**CASE / FORD NEW HOLLAND - Séria 40 & 10**

Art.-Nr. 3482 600 105

MF 330

Obr. 1: 330 mm jednoduchá pružinová membránová spojka

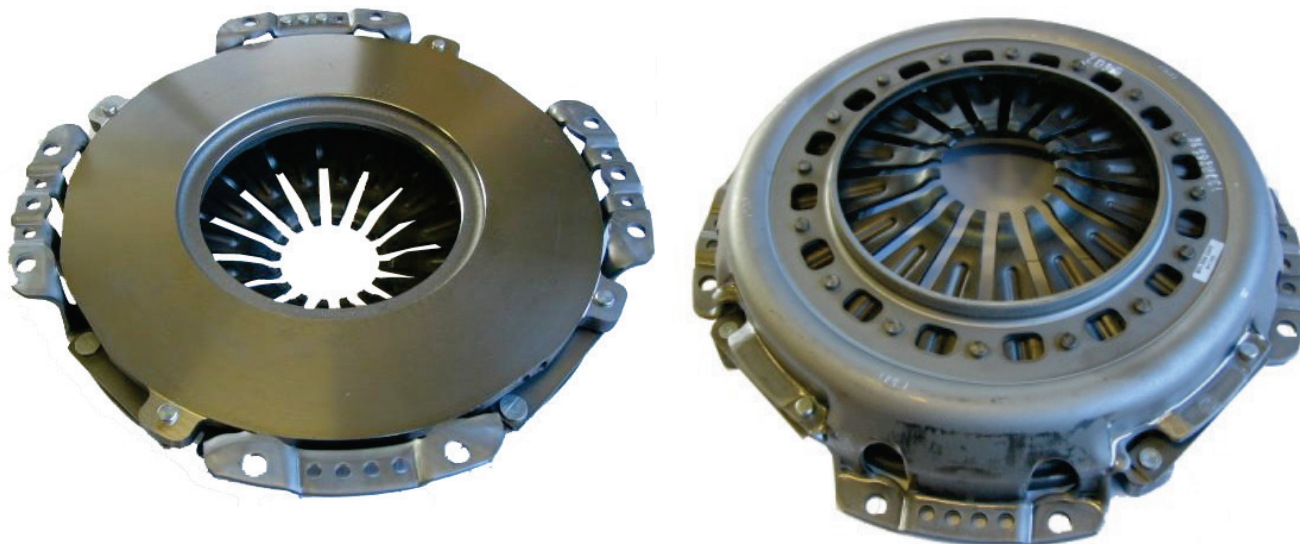
Ak sa nahradí 4-páková skrutkovaná spojka pružinovou membránovou spojkou SACHS, nie je potrebné používať plechové segmenty.

Pružinová membránová spojka SACHS sa môže montovať len so spojkovým kotúčom SACHS (pozri tabuľku).
